**SOLICITATION AMENDMENT
MODIFICATION DE L'INVITATION**

Title - Sujet CONSERVATION ENVELOPPE ÉDIFICE 54	
Solicitation No. - N° de l'invitation EP076-162305/A	Amendment No. - N° modif. 004
Client Reference No. - N° de référence du client 20162305	Date 2016-05-20
GETS Reference No. - N° de référence de SEAG PW-\$\$FG-358-70840	
File No. - N° de dossier fg358.EP076-162305	CCC No./N° CCC - FMS No./N° VME
Solicitation Closes - L'invitation prend fin at - à 02:00 PM on - le 2016-05-31	
Time Zone Fuseau horaire Eastern Daylight Saving Time EDT	
F.O.B. - F.A.B. Plant-Usine: <input type="checkbox"/> Destination: <input type="checkbox"/> Other-Autre: <input type="checkbox"/>	
Address Enquiries to: - Adresser toutes questions à: Michaud, Jasmin	Buyer Id - Id de l'acheteur fg358
Telephone No. - N° de téléphone (873) 469-4920 ()	FAX No. - N° de FAX (819) 956-8335
Destination - of Goods, Services, and Construction: Destination - des biens, services et construction:

INTRODUIRE L'ADDENDA #01.

PROJET/ADRESSE
**CONSERVATION DE L'ENVELOPE DU
 BÂTIMENT**
 Bâtiment #54, Ferme expérimentale centrale,
 Avenue Maple, Ottawa, Ontario

A PLAN SOUS-SOL
 A-101 1:75 DÉMOLITION

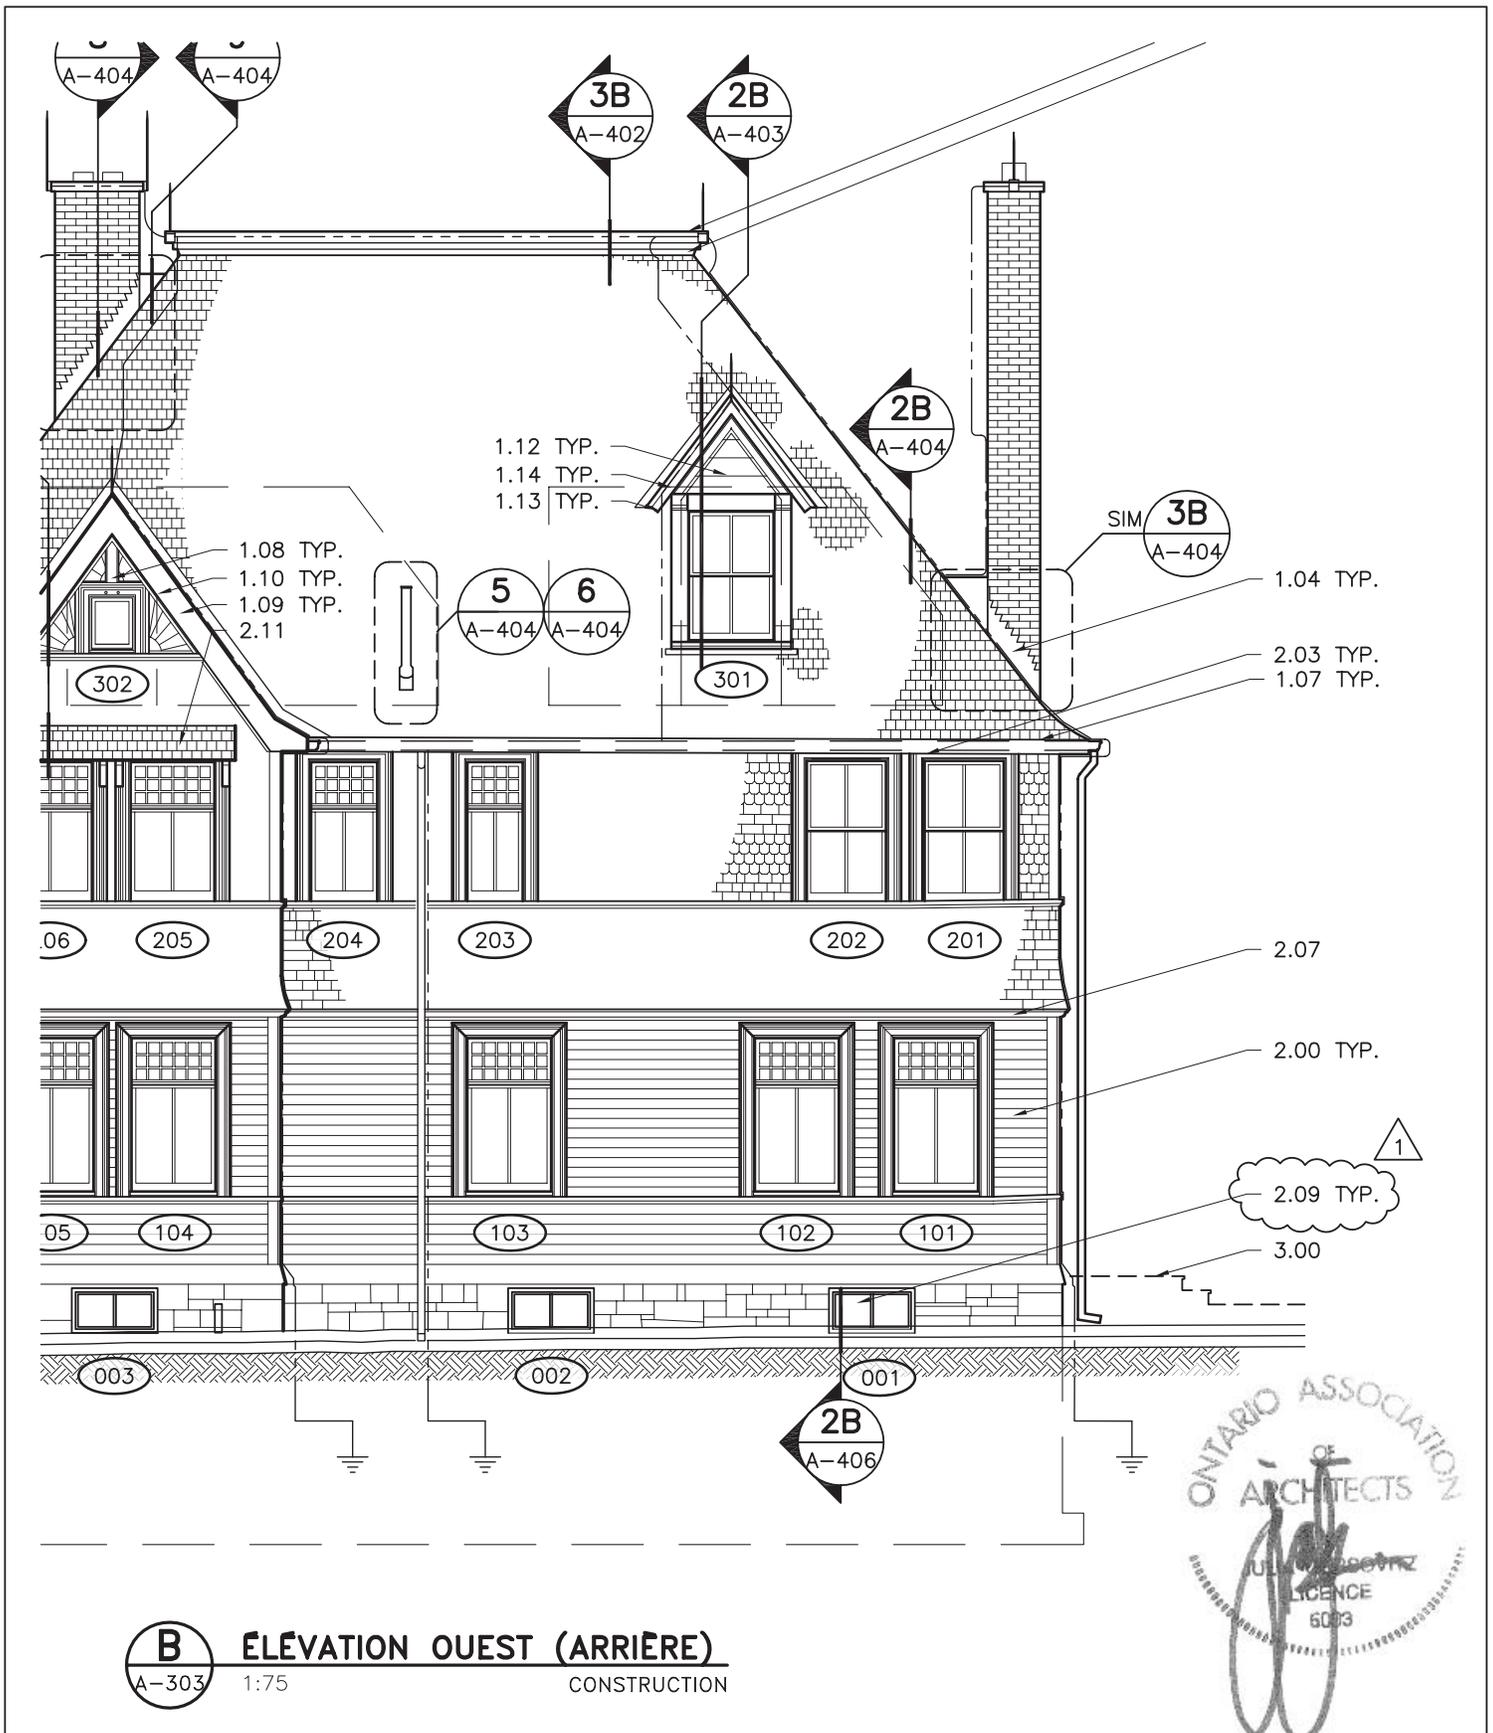
1. A-101 to A-105 and A-301 to A-304 : SUPPRIMER la note de construction 4.01
2. A-101 Détail A : REPLACER la note tel qu'identifié à l'esquisse ASK-01.
3. A-303 Détail B : REPLACER la note tel qu'identifié à l'esquisse ASK-02.
4. A-402
 - .1 Détail 1B : REPLACER la référence tel qu'identifié à l'esquisse ASK-04.
 - .2 Détail 2B : REPLACER la note tel qu'identifié à l'esquisse ASK-04
5. A-502 Bordereau des fenêtres, Bordereau des portes et Légende : REPLACER le texte tel qu'identifié à l'esquisse ASK-03.
